PIANO OPERATIVO COMUNALE 2016-2021

Controdeduzioni

ELABORATO N. 10		RELAZIONE GEOLOGICA
Adozione	Del. C.C. n. 57	del 01/08/2017
Approvazione	Del. C.C. n. 53	del 23/07/2018

Santarcangelo. Il Poc per la riqualificazione diffusa del territorio

Figura n. 2 - L'area interessata dal "Sistema forestale boschivo" (art. 5.1 del PTCP), riportata sul rilievo topografico della zona in oggetto, è individuata col colore verde. La linea rossa delimita la proprietà

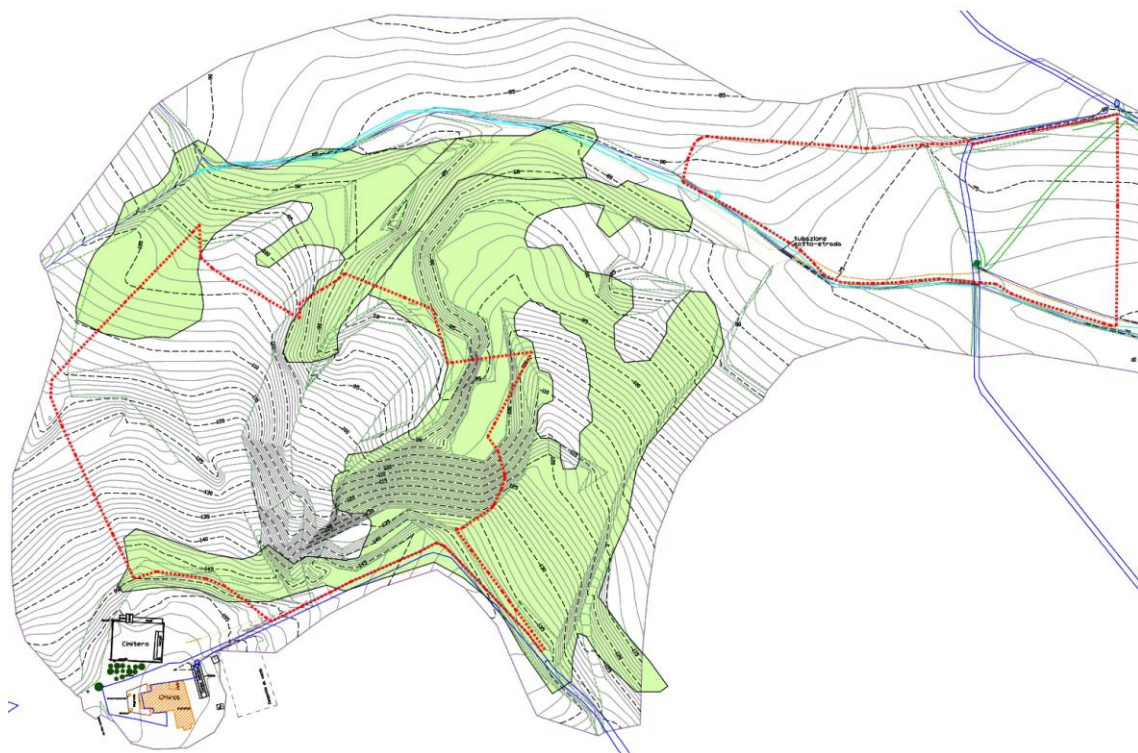
«Nelle aree ricadenti nel "Sistema forestale boschivo" individuato dalla tavola B del PTCP, per il quale operano le disposizioni dell'art. 5.1 del PTCP, recepite dall'art. 27 del PSC, gli interventi previsti dalla presente scheda di POC al paragrafo "Descrizione dell'intervento" non sono ammissibili, con la sola eccezione di quelli relativi al ripristino vegetazionale. Ai fini di conformità con le disposizioni normative richiamate, occorrerebbe pertanto riportare in maniera esplicita tale limitazione nella presente scheda di POC. Tuttavia, si rinvia alla corrispondente riserva relativa agli aspetti di Difesa del Suolo, con la quale si chiede lo stralcio della presente scheda»

L'intervento di rimodellamento morfologico dovrà essere individuato nelle aree non interessate dal sistema forestale boschivo di cui alla tavola B1 del PTCP variante 2012, art. 5.1 NTA di PTCP.

Figura n. 9 - Le aree con dissesti attivi in oggetto, come ridefinite dal P.A.I adottato, sono riportate col color rosso sul rilievo topografico della zona in oggetto. La linea rossa delimita la proprietà

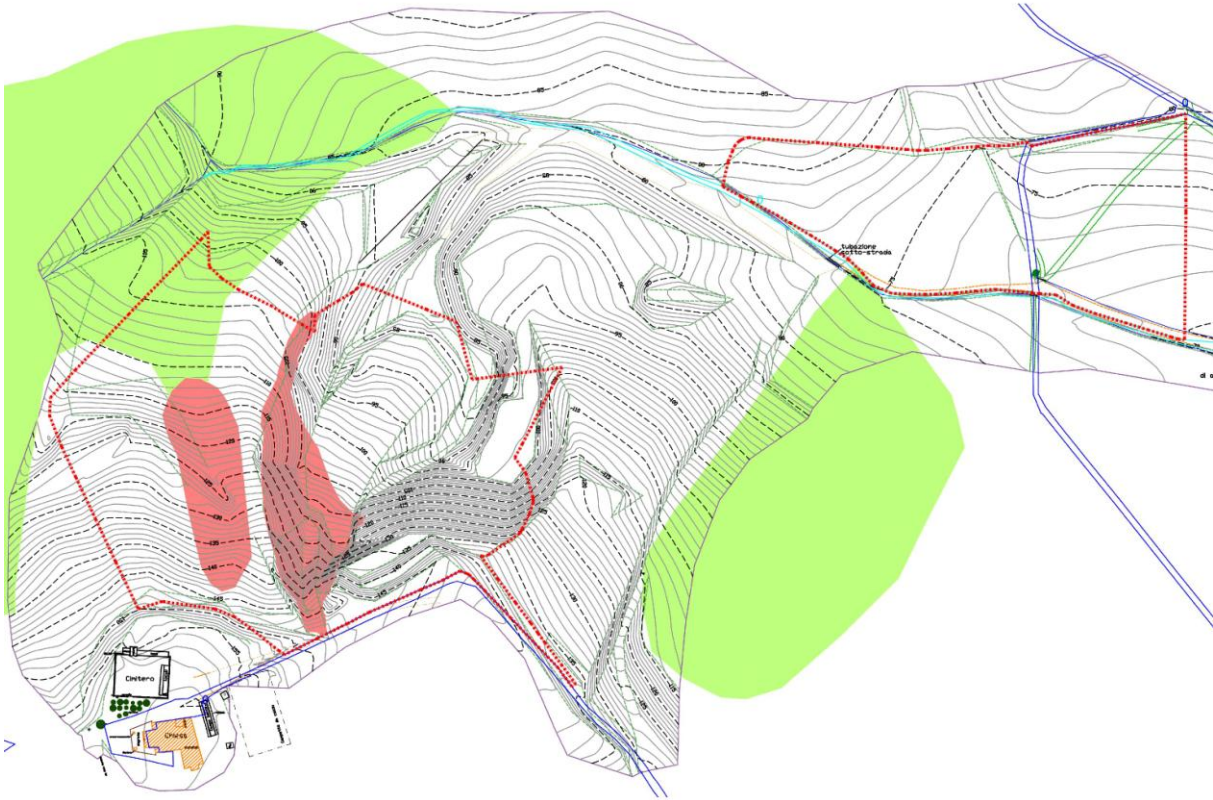
«L'ambito interessato dalla scheda ricade parzialmente all'interno di una zona instabile per fenomeni di dissesto attivi da verificare come perimetrata nella Tavola D del PTCP e 2a del PSC per le quali trovano applicazione le disposizioni di cui all'art. 17 comma 2 delle NTA del PSC ed è attraversato da un corso d'acqua appartenente al reticolo idrografico minore in base a quanto cartografato nella Tavola D del PTCP e 2a del PSC per il quale si applicano le prescrizioni di cui all'art. 2.2 comma 2 lett. d) delle NTA del PTCP medesimo, riprese dall'art. 7, comma 3 lett. d) delle NTA del PSC. Lungo il perimetro meridionale, infine, è presente una scarpata sottoposta alle disposizioni di cui all'art. 4.1 comma 13 delle NTA del PTCP e riprese dall'art. 17 comma 10 delle NTA del PSC. Per le motivazioni contenute nel parere espresso ai sensi dell'art. 5 della L.R. 19/2008, si chiede lo stralcio della scheda».

Nel settore dell'area in oggetto ove sono presenti fenomeni di dissesto attivi sono ammissibili solo interventi per la stabilizzazione dei dissesti. Possono essere ammessi movimenti e apporti di terreno finalizzati alla realizzazione di opere di regimazione idraulica e consolidamenti delle instabilità, mediante gradonature e sostegno al piede.

Figura n. 16 - Aree ove può essere effettuato l'intervento di recupero ambientale. La linea rossa delimita la proprietà.

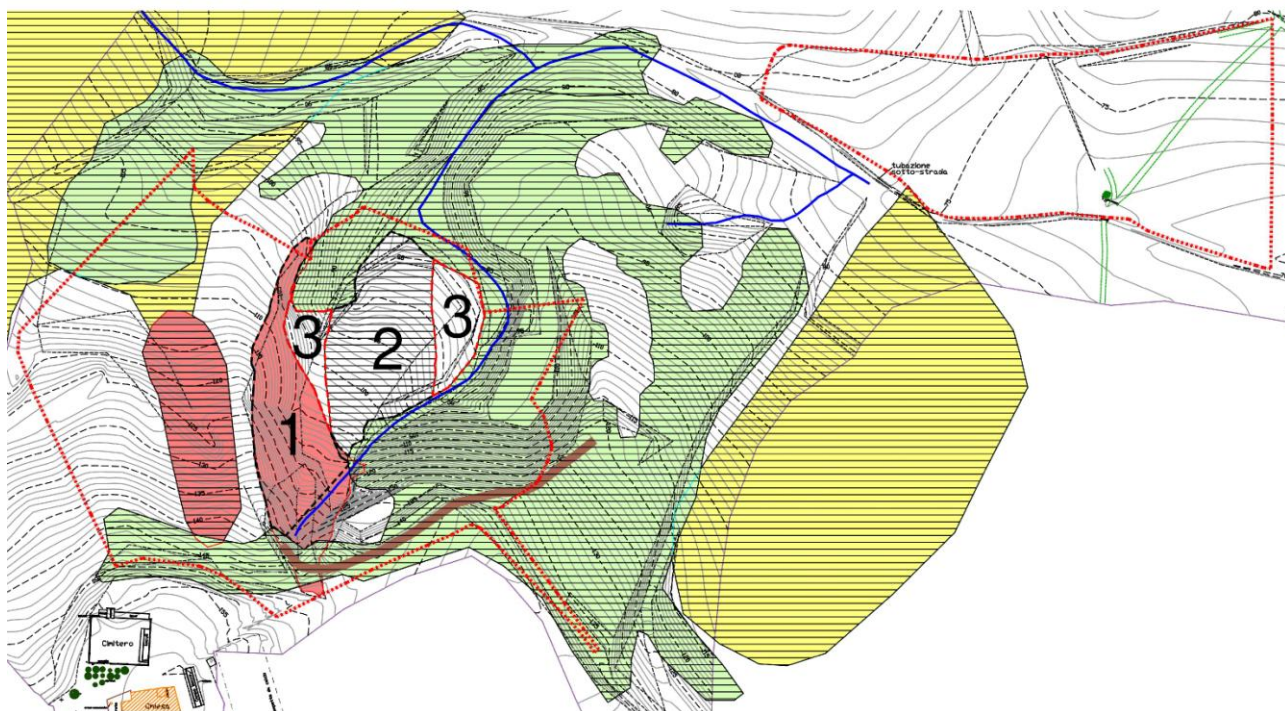
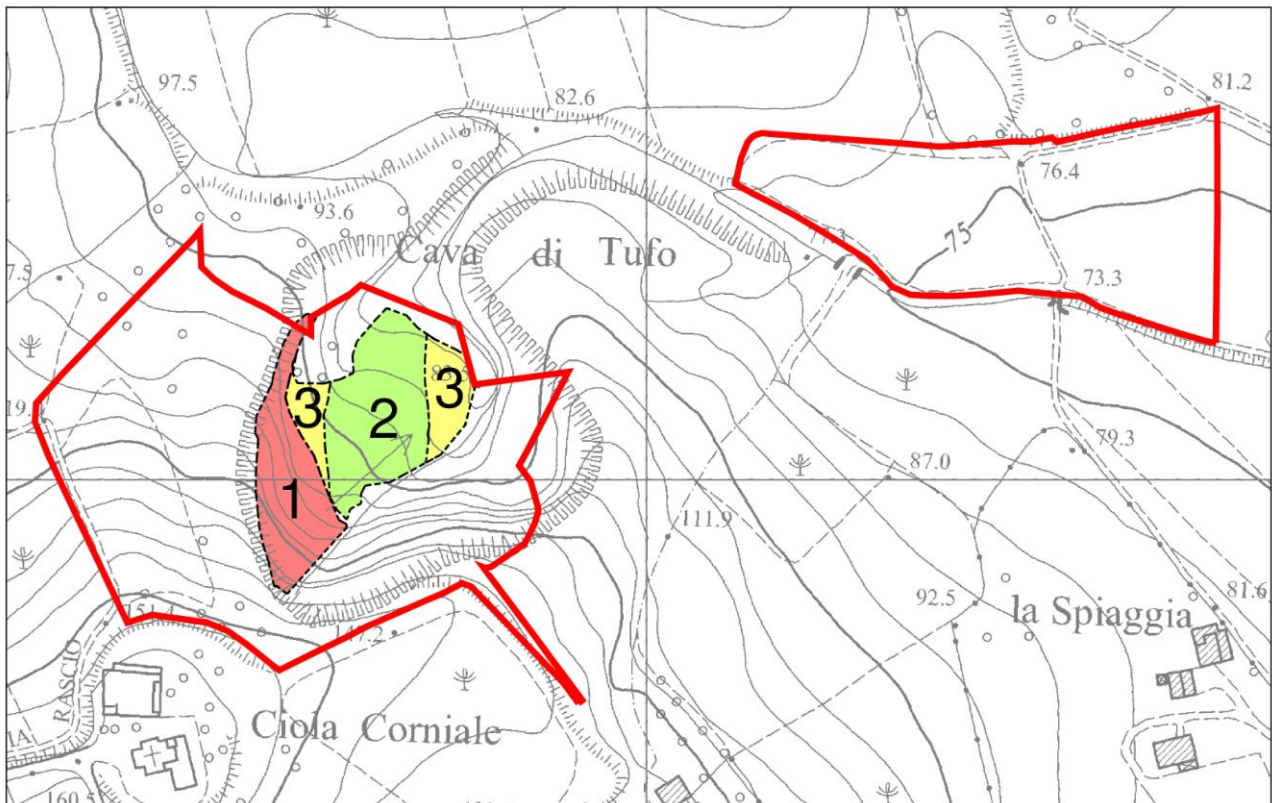
«**parere contrario** relativamente all'attuazione della SCHEDA 25 (proposta 16), in quanto i contenuti della relazione geologica riferiti a questa scheda sono insufficienti e privi degli elementi necessari ad esprimere un parere sulla compatibilità della previsione di recupero ambientale e morfologico di una ex cava con le condizioni di pericolosità locale del territorio, in considerazione che l'ambito è coinvolto da una frana attiva ed attraversato da un corso d'acqua».

«In merito all'intervento finalizzato al recupero ambientale e morfologico dell'ex cava di arenaria di località Ciola Corniale, tenuto conto dell'osservazione 14 e relativa proposta di controdeduzione, si rileva che, ai sensi della Tav. E del PTCP vigente, l'area in oggetto è interessata da zone non idonee alla gestione dei rifiuti. Alle condizioni attuali, pertanto, in tali zone sono da escludere ipotesi di impianti di gestione rifiuti. Nel caso di recupero ambientale dell'ex cava tramite materiali non costituiti da rifiuti oppure da materiali che hanno cessato la qualifica di rifiuto ai sensi dell'art. 184-ter del D.Lgs. n. 152/2006, il relativo progetto non è da assoggettare a Screening/VIA, ai sensi della normativa vigente».

Nella figura n. 16, in cui sono riportati tutti i vincoli sussistenti nell'area considerata, come precedentemente illustrati, si riscontra che l'intervento di recupero ambientale può essere attuato come segue:

- nella frana attiva (settore 1) come ridefinita, dopo la verifica, dal Piano Stralcio di Bacino per l'Assetto Idrogeologico (P.A.I.) adottato (Deliberazione del Comitato Istituzionale n. 1 del 27.04.2016), sono ammissibili solo interventi per la stabilizzazione dei dissesti. Possono essere ammessi movimenti e apporti di terreno finalizzati alla realizzazione di opere di regimazione idraulica e consolidamenti delle instabilità, mediante gradonature e sostegno al piede;

- nel settore 2, poiché privo di vincoli ad eccezione di quello concernente le aree non idonee alla gestione dei rifiuti (tratteggio orizzontale), il recupero può avvenire con materiali non costituiti da rifiuti oppure da materiali che hanno cessato la qualifica di rifiuto ai sensi dell'art. 184-ter del D.Lgs. n. 152/2006;

- nel settore 3, esente da vincoli (compreso quello concernente le aree non idonee alla gestione dei rifiuti), è consentito l'intervento di rimodellamento morfologico con spandimento sul suolo a beneficio dell'agricoltura e dell'ecologia.
